监 理 通 知 单

工程名称：泰顺兴农 30MW 农林光互补光伏小康项目

编号：ZHJL-ZJTS-005

事由：关于施工质量事宜

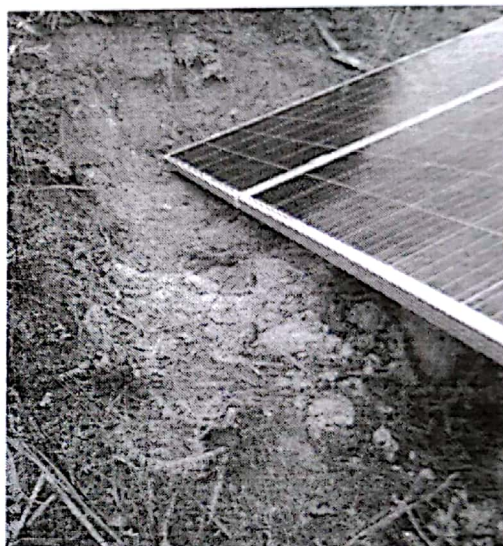
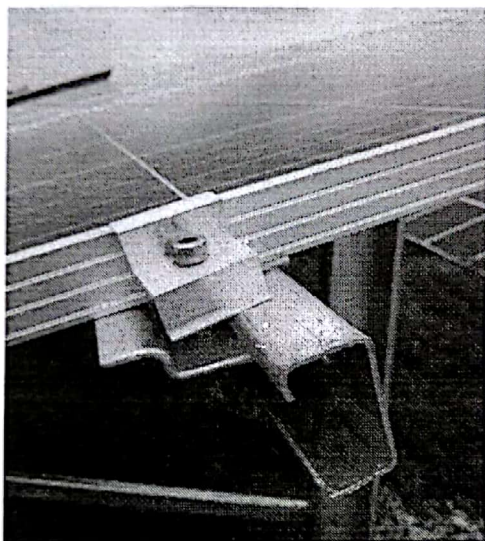
1. 组件安装使用边压块材料不符合要求，尺寸偏小，不能完全安装在檩条上；
 2. 部分阵列因地势原因，组件距离地面高度不符合图纸设计（1120mm）的要求；
- 以上问题要求立即整改，更换边压块，增加组件与地面的距离。
